変更届出書

１　大規模小売店舗の名称及び所在地
　名　称：サンエー西原シティ
　所在地：西原町字嘉手苅 130 番地

南側出口追加のため

図 4-1　案内経路別ブロック図

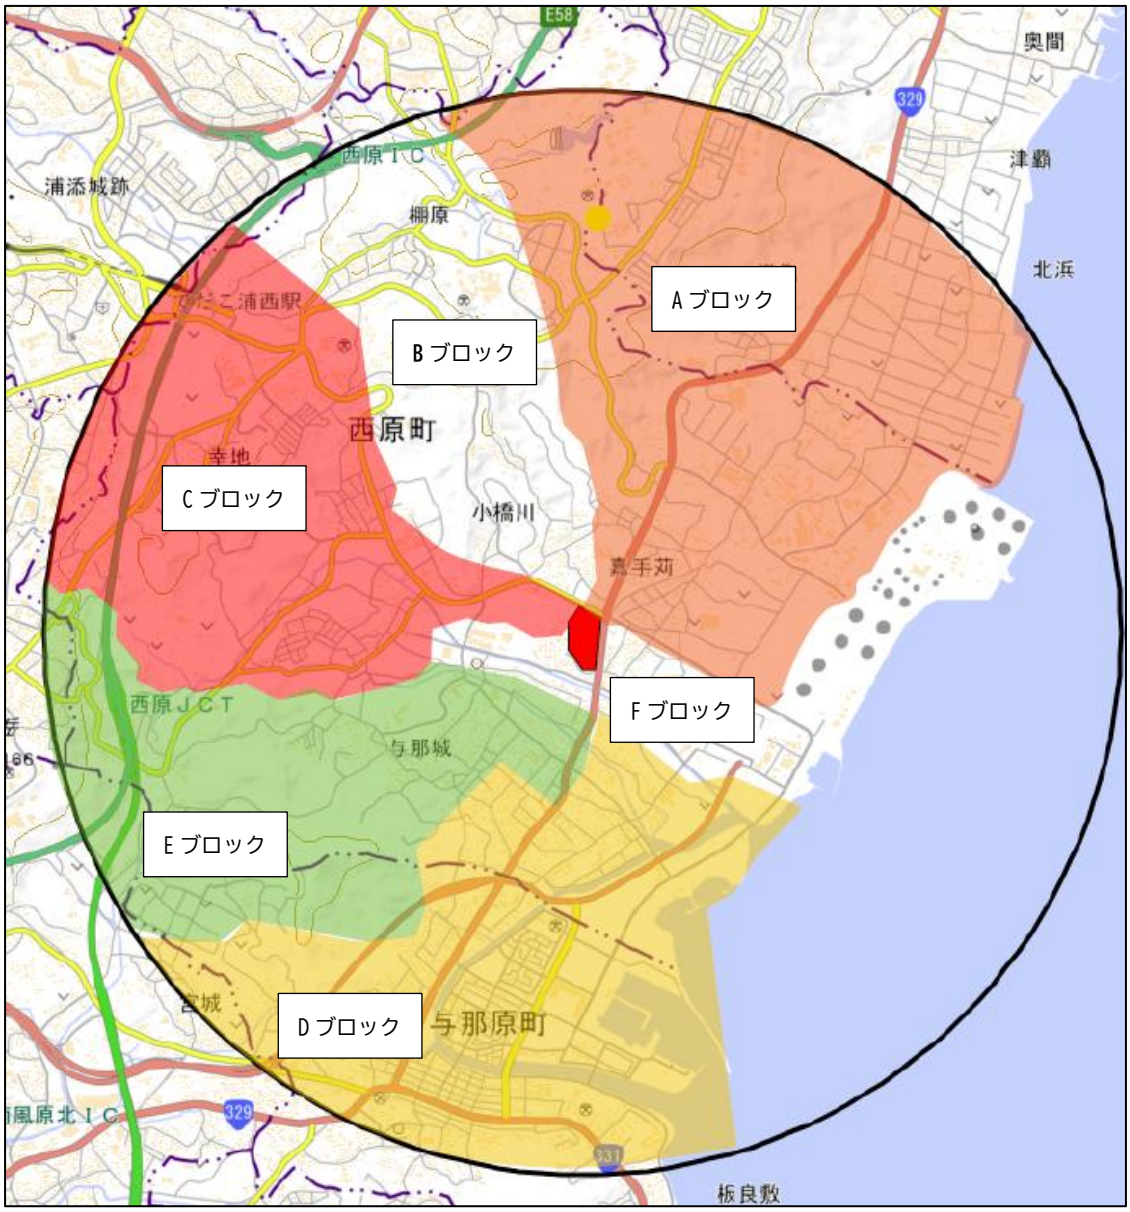
案内経路別来台数構成比の予測は、半径 3km 圏内における主要道路でブロックに区切り（図 4-1 参照）、ブロック内の世帯数の構成比を予測値として算出している（表 4-1 参照）。

Ａ～Ｆブロックのうち、Ａブロックは店舗北東側に位置し、利用者の帰宅方向が分散すると考えられることから、既存出口及び新出口へ概ね均等に分散すると考え、それぞれの出口の利用率を 3.3 割で設定した。

Ｂ・Ｃブロックについては、ほとんど新出口を利用せずに退店すると考えられるが、可能性がゼロではないため利用率を１割で設定した。

Ｄ・Ｅブロックは店舗南側及び浦添西原線方面に位置しており、帰宅方向及び道路ネットワークを考慮すると、退店は新設出口を利用することが最も合理的であると考えられるが、他の出口を利用する可能性がゼロではないため、利用率は 9 割で設定した。

Ｆブロックは店舗近隣に位置し、利用者の帰宅方向が分散すると考えられることから、既存出口及び新出口へ概ね均等に分散すると考え、それぞれの出口の利用率を 3.3 割で設定した。

図 4-2　安全対策看板設置予定位置図

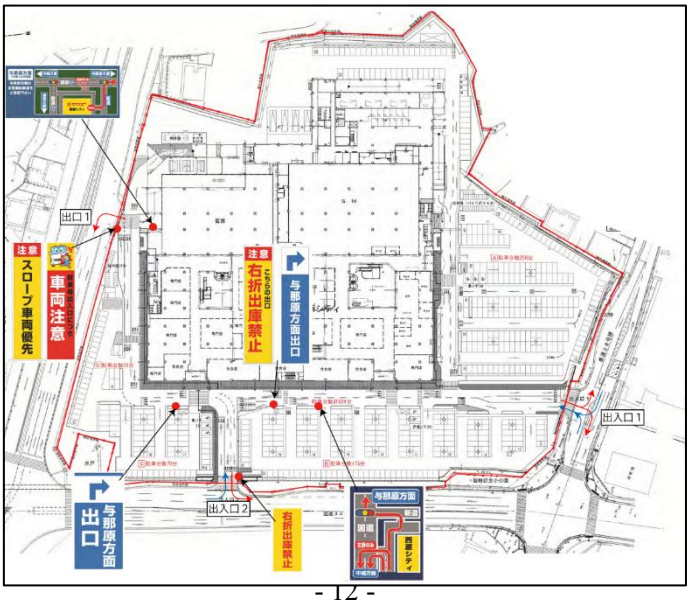
退店車両を誘導するために、以下の場所に誘導看板を設置する予定。

添付資料③-1　現状配置図（１F）

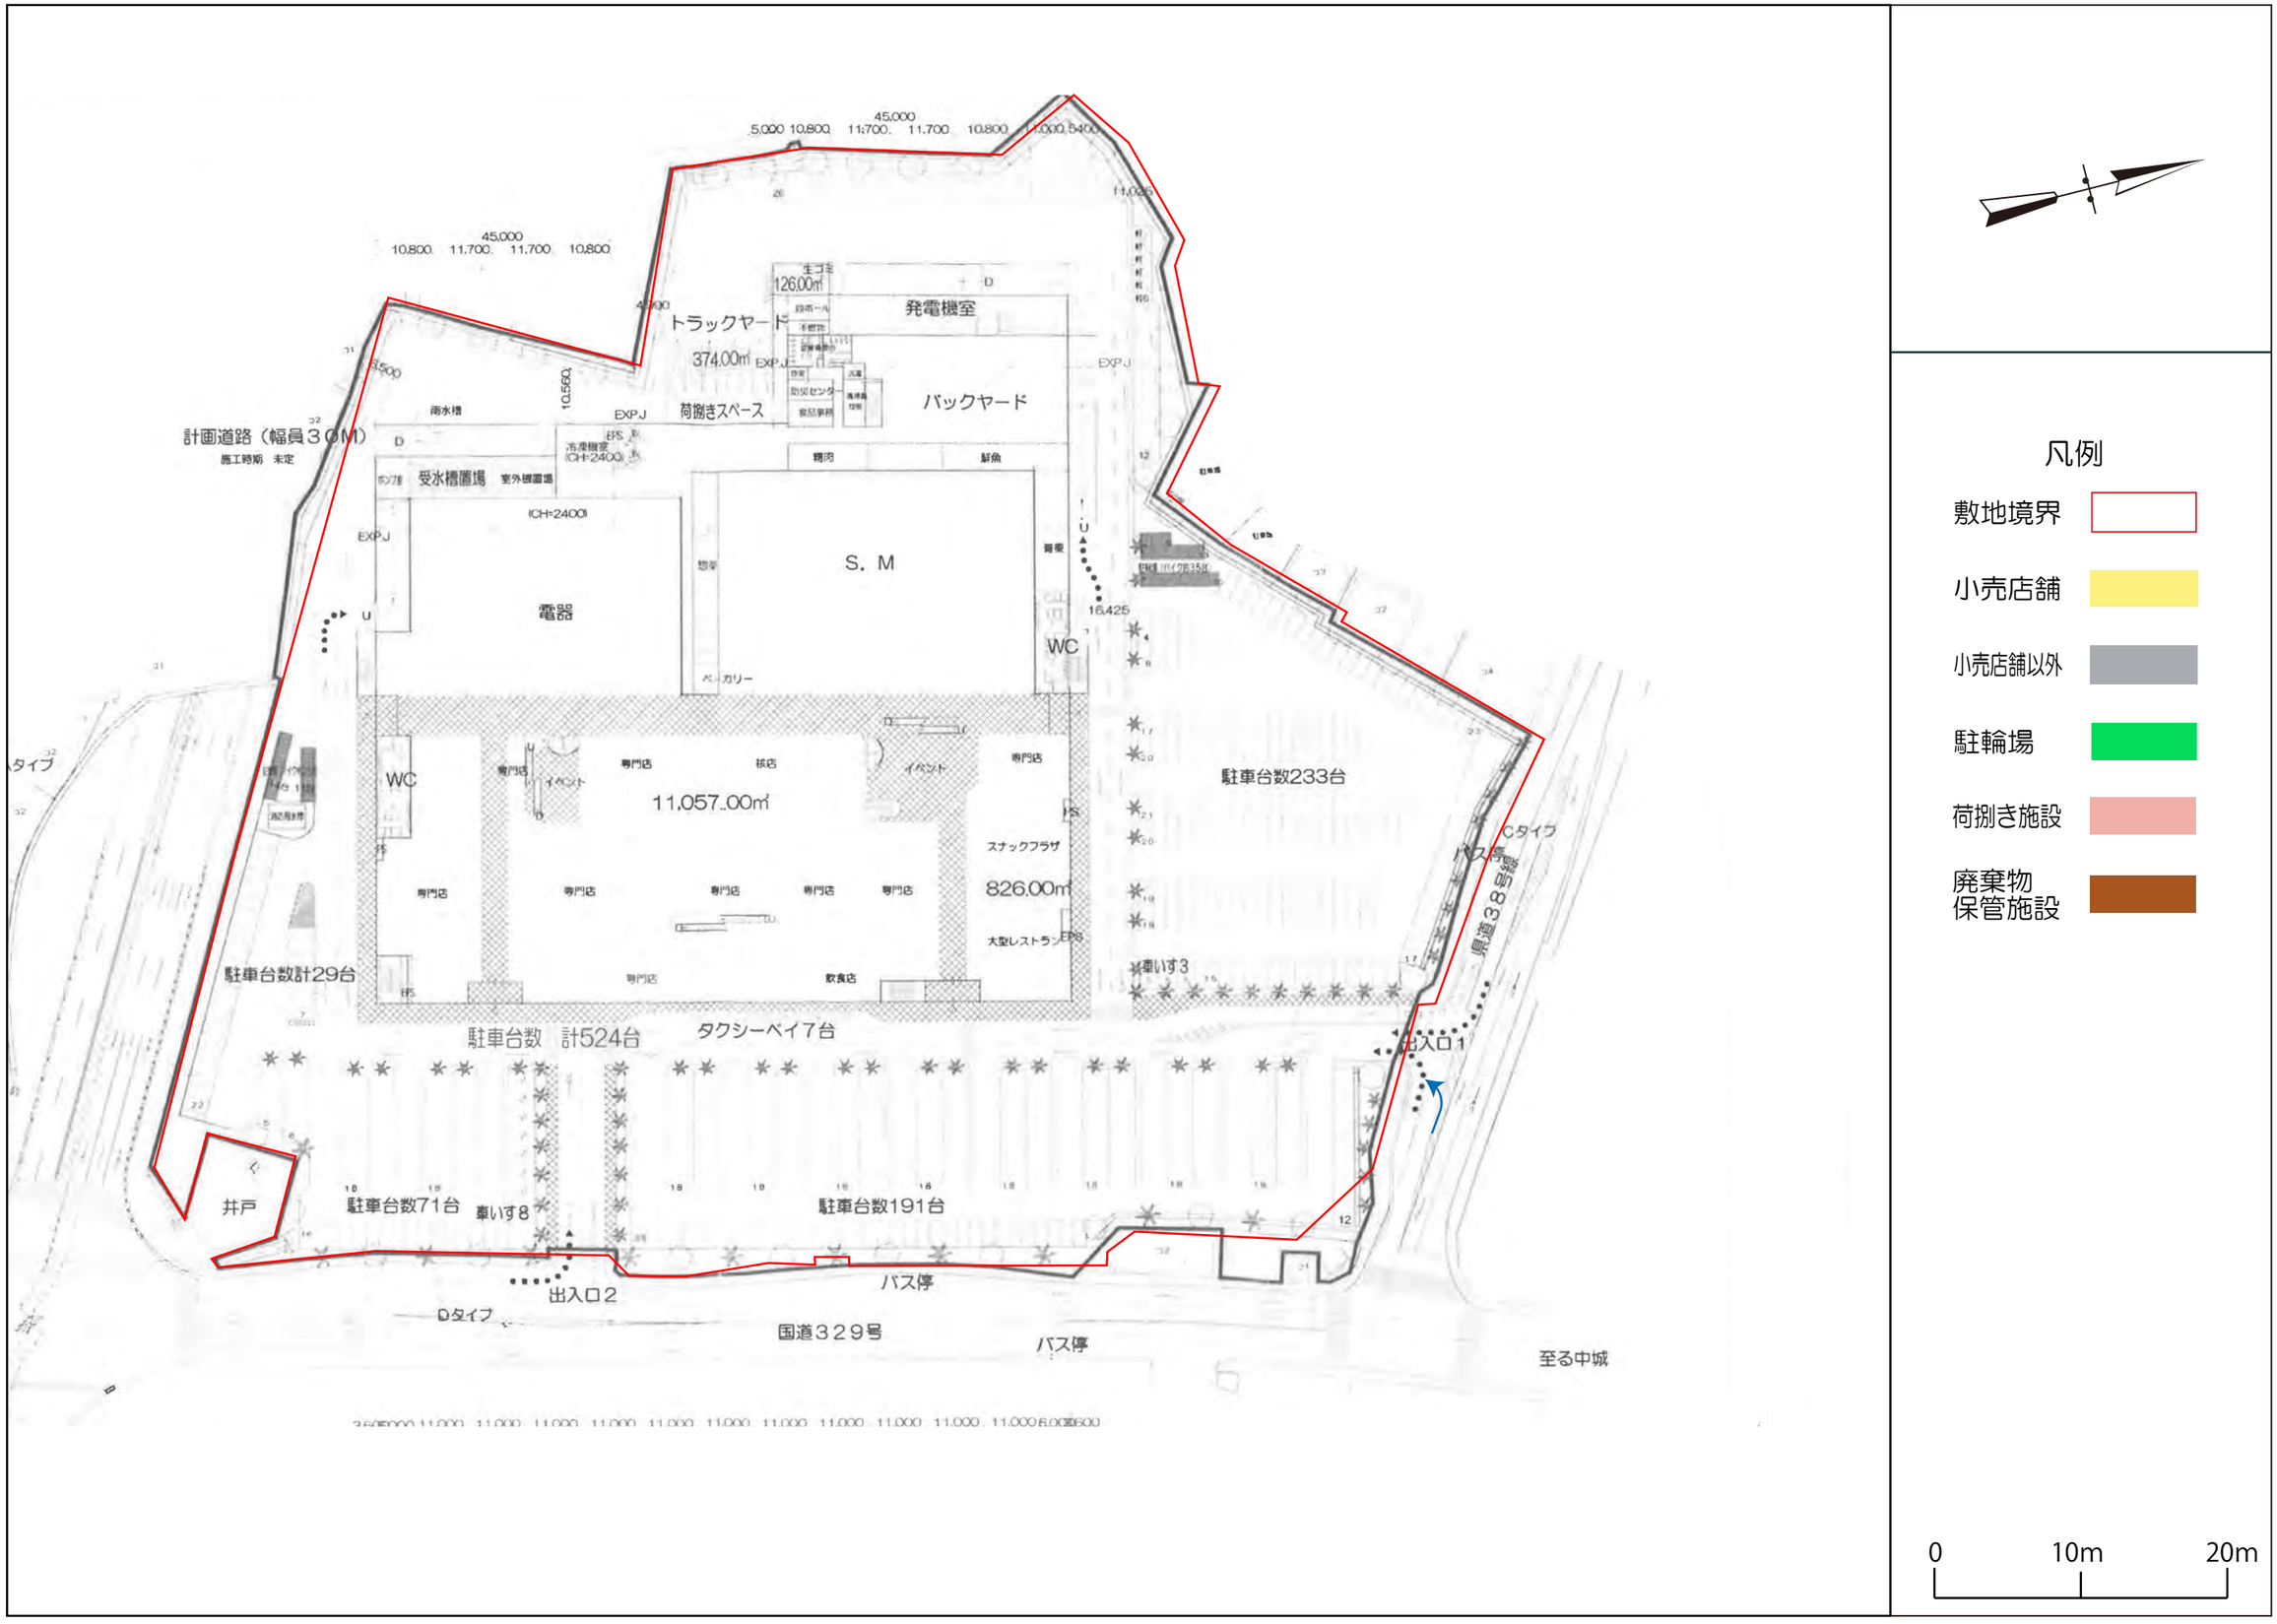
符号	駐車場 No.	出入口の数		位　　置
		入口	出口	
1	出入口１-建物外平面駐車場（自走式）	1	1	（添付資料③参照）
2	出入口 2-建物外平面駐車場（自走式）	1	1	（添付資料③参照）
	合　　計	2	2

添付資料③-5　将来配置図（1F）

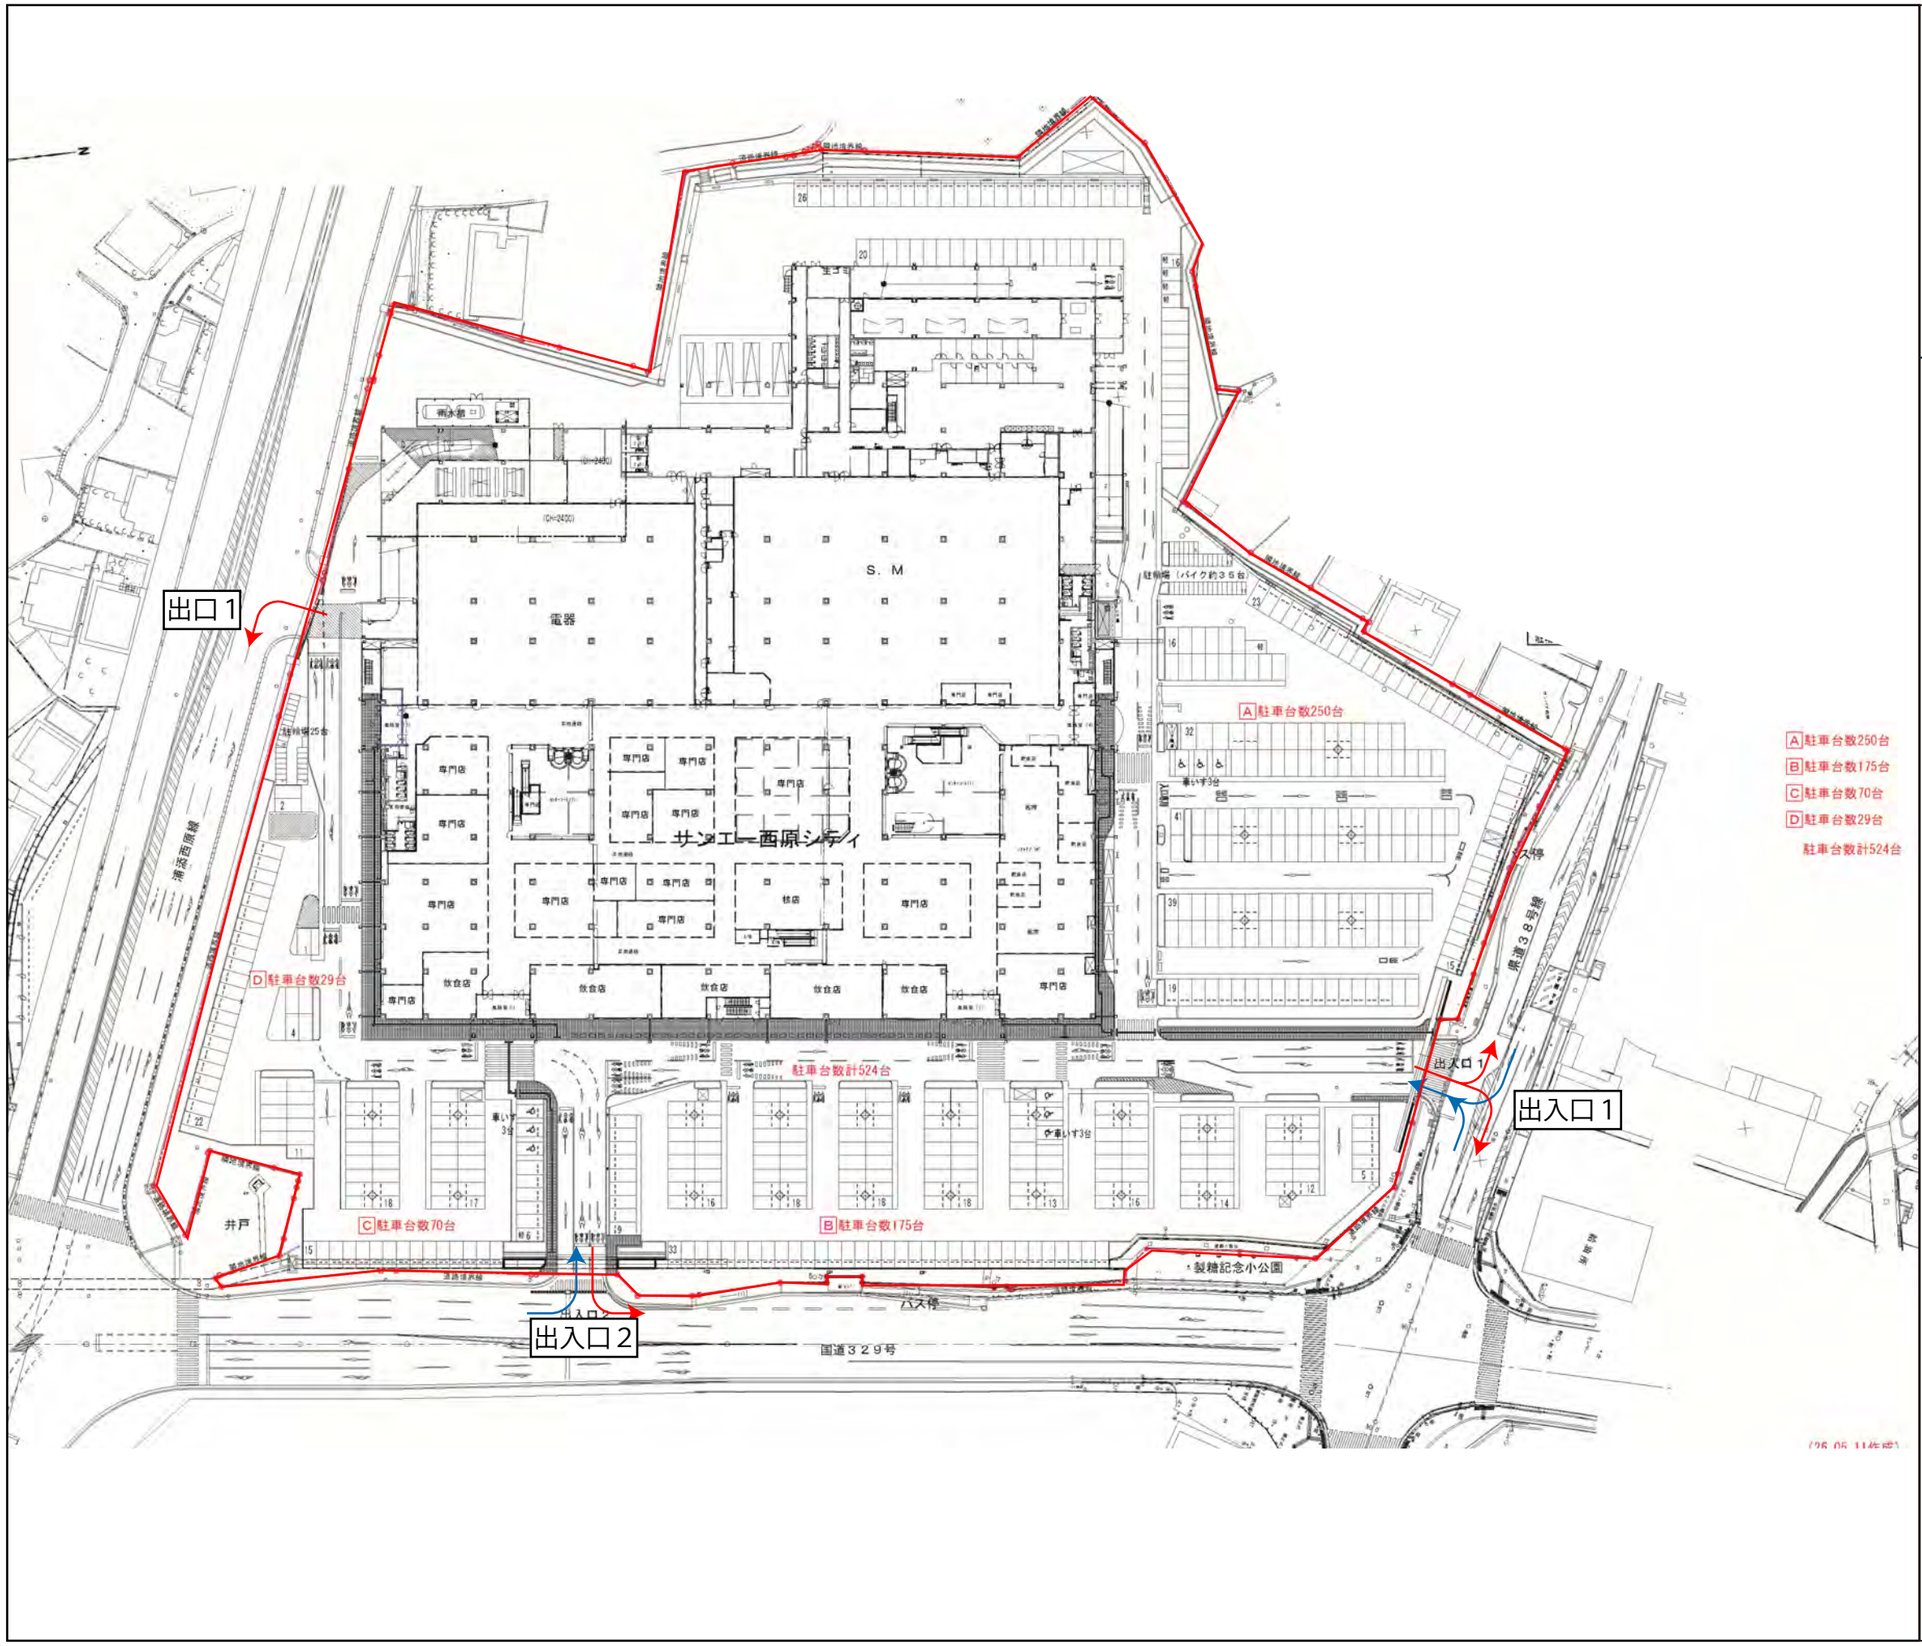
符号	駐車場 No.	出入口の数		位　　置
		入口	出口	
1	出入口１-建物外平面駐車場（自走式）	1	1	（添付資料③参照）
2	出入口 2-建物外平面駐車場（自走式）	1	1	（添付資料③参照）
3	出口 1-建物外平面駐車場（自走式）	-	1	（添付資料③参照）
	合　　計	2	3

検討用資料　『St-1交差点（平日将来）サンエー西原シティ』

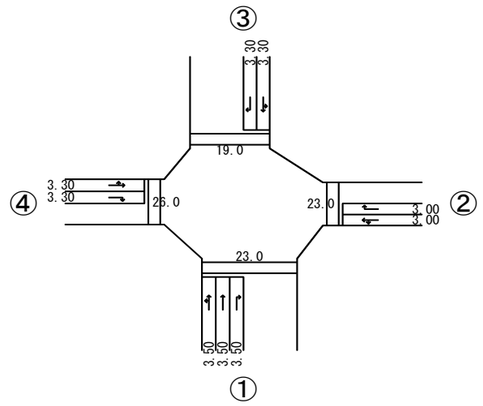
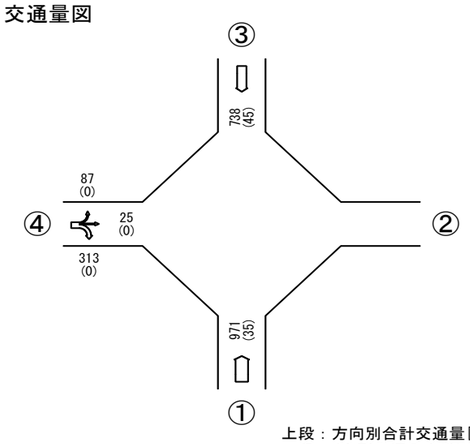
今回の開通後の調査結果では 0.452 と算出されたため、新出口開通後も交通処理能力を確保しており、交通渋滞はないものと判断した。

新出口開通後の交差点解析の結果、新出口側における将来滞留長は、最大 107.2m と算出されたが、新交差点には約 115m の右折車線が確保されていることから、予測される滞留車両は右折車線内で収容可能であり、本線交通や敷地内の他の車両動線への影響は生じないものと考える。

添付資料⑥-3　来店経路（将来）

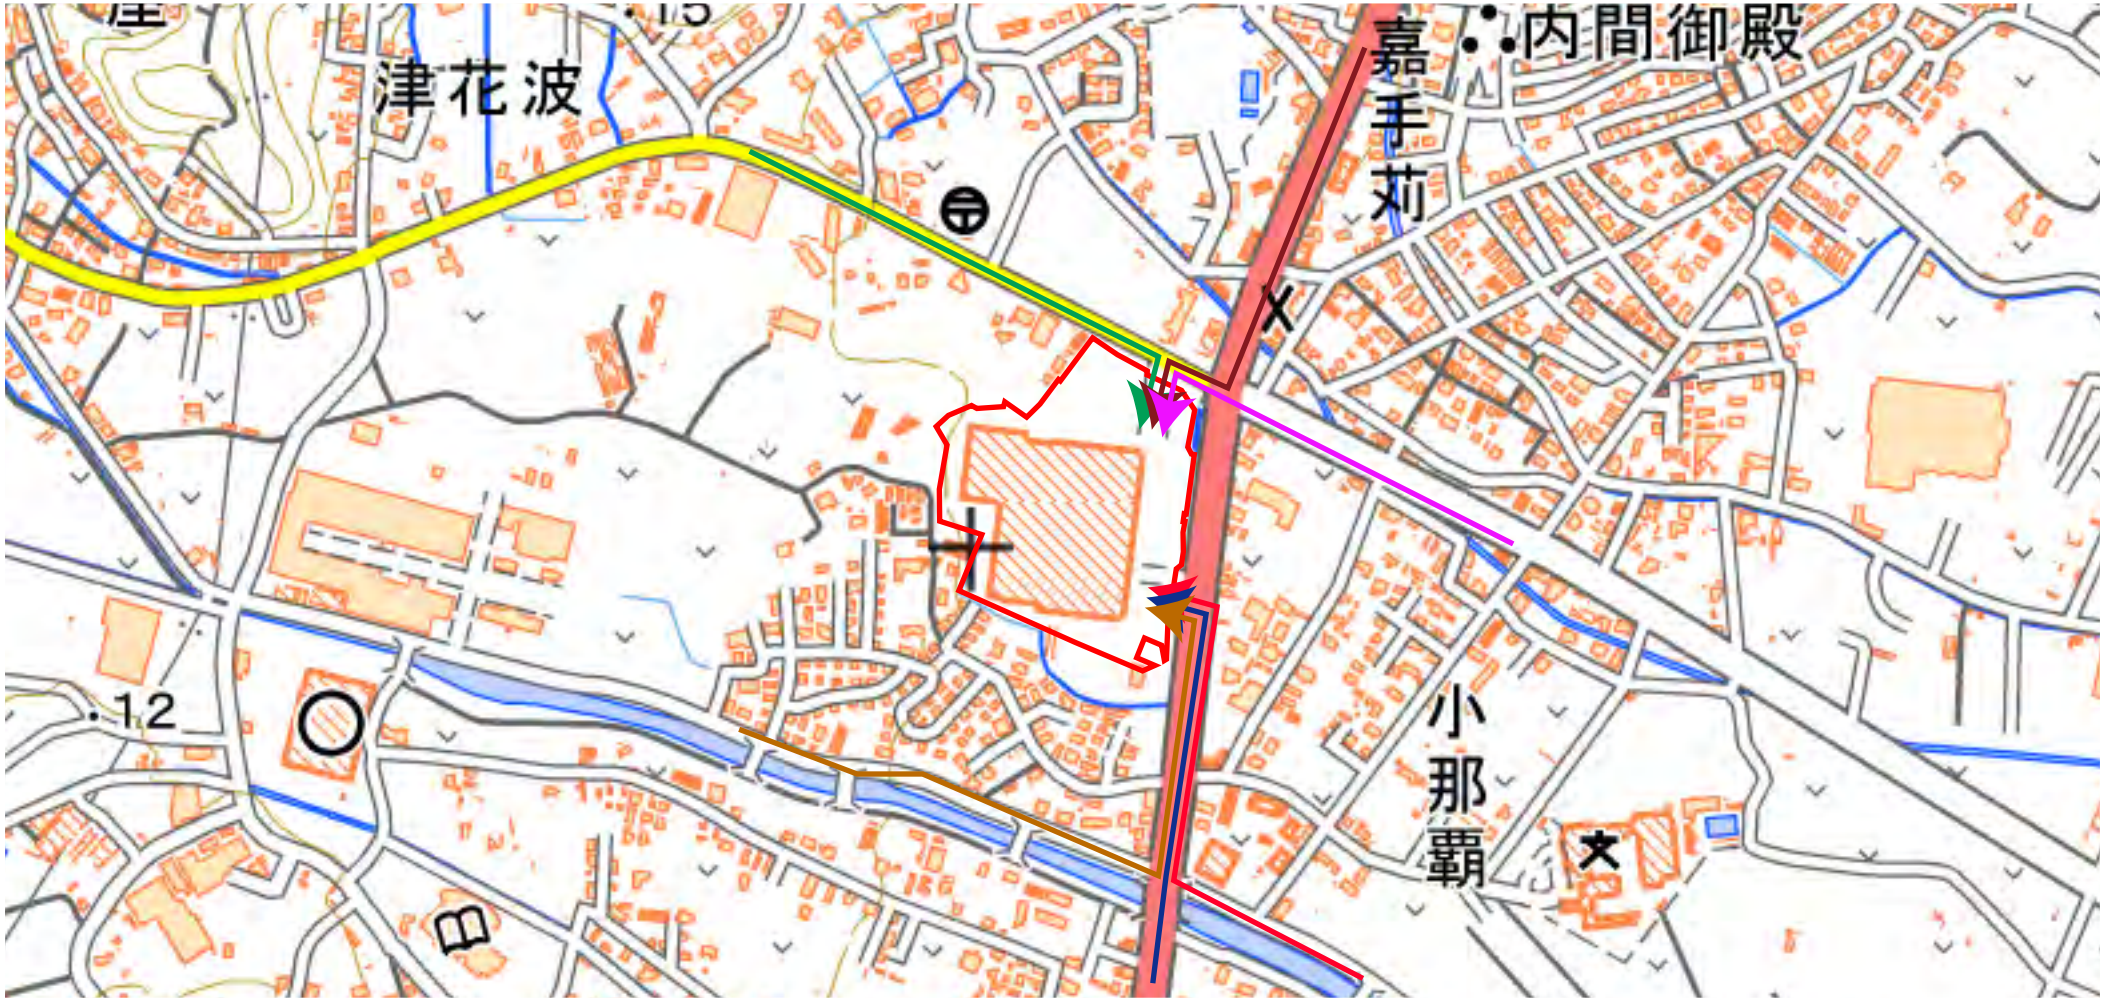
・出口専用として国道側からの侵入ができないよう措置を講じます。
